监理通知单

工程名称：汨罗 2×20 兆瓦渔光互补扶贫项目

编号：ZHJL-ML-015

事由：关于施工质量问题

图 4

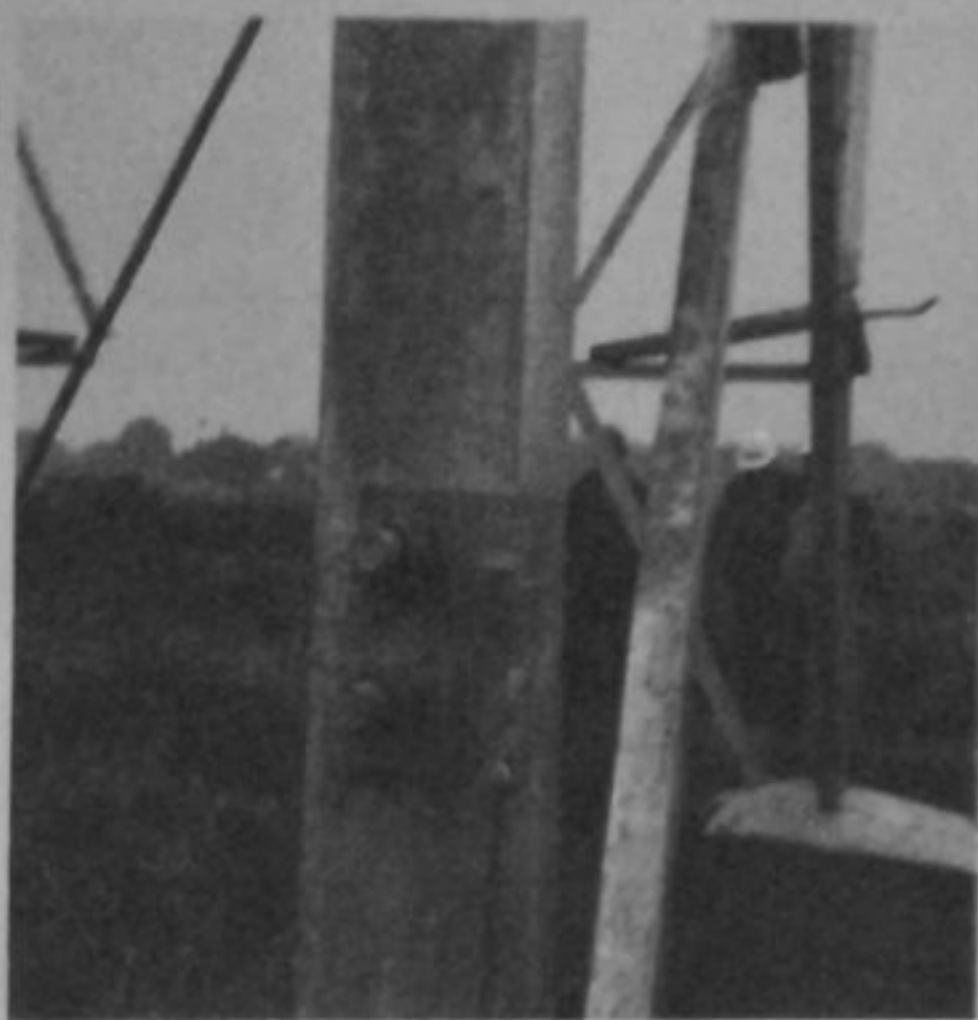
1. 个别塔基基础混凝土出现脱落现象，见图 1；
2. 个别镀锌角铁镀锌层脱落严重，见图 2；
3. 个别铁塔接地引下线不符合规范要求，见图 3；
4. 个别铁塔接地引下线出现严重断裂现象，见图 4；
5. 部分接地连接片锈蚀严重，见图 5；
6. 部分垫片、螺帽不配套，见图 6；
7. 部分铁塔土方回填不符合规范要求，见图 7。

针对以上及类似问题，要求施工单位立即消缺整改，整改完成自检合格后报监理项目部复查，限 3 日内完成整改。
